Nota van zienswijzen ontwerp uitwerkingsplan Lommerrijk, fase 2

Waterschap Brabantse Delta

Tabel 4 Beschikbare waterberging plangebied Lommerrijk, Landgoed Driessen

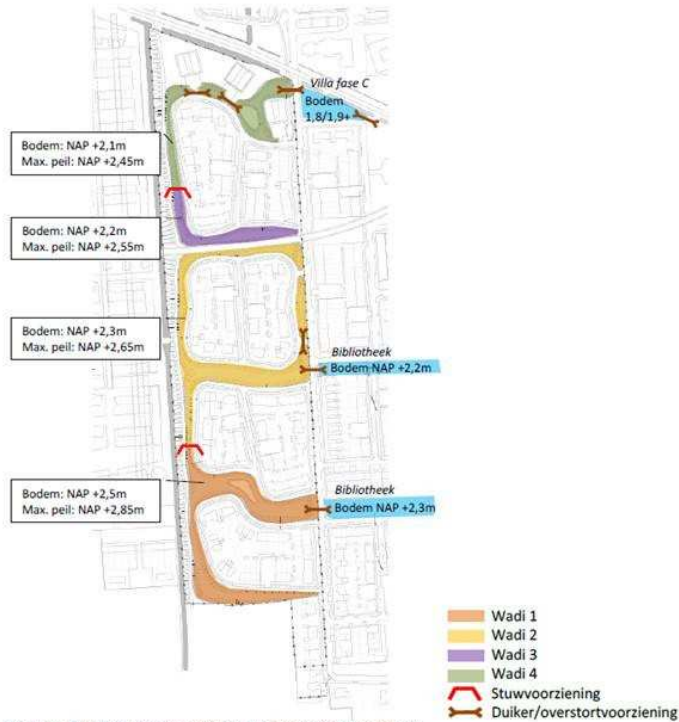
-In het verleden is afgesproken dat bij nieuwe bestemmingsplannen een actueel lijstje toegevoegd moet worden om te kijken of er nog voldoende berging is in het Lage Water. Dit overzicht ontbreekt.

Reactie: In het waterhuishoudkundig ontwerp van het Lommerrijk is het volgende overzicht met betrekking tot berging opgenomen:

Op basis van de uitgangspunten en figuur 5 wordt in tabel 4 een overzicht gegeven van de beschikbare berging in het plangebied. De totale beschikbare berging is 3.955 m³. Gelet op de benodigde berging van 2.508 m³ is dit ruim voldoende en is er met het huidige inrichtingsplan een bergingsoverschot van 1.447 m³. In bijlage 1 is de berekening van de beschikbare- en de benodigde berging opgenomen.

Figuur 5: Overzicht systeem waterberging plangebied Lommerrijk.

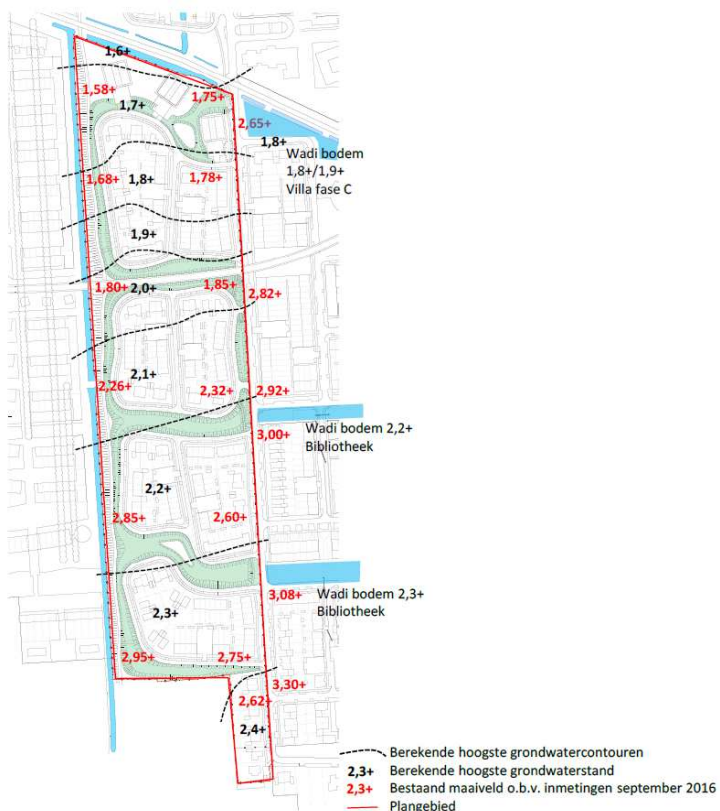
-Er wordt in dit plan 3% wadi aangelegd wat niet verder uitgewerkt wordt. Concrete info over hoeveel m³ in de wadi(s), waar komen deze te liggen, infiltratiecapaciteit, waar en hoe worden deze aangesloten op een oppervlaktewater, wat is de GHG in dit gebied, ligt bodem wadi's boven de GHG etc.

Reactie: In het waterhuishoudkundig ontwerp van het Lommerrijk is het volgende overzicht opgenomen:
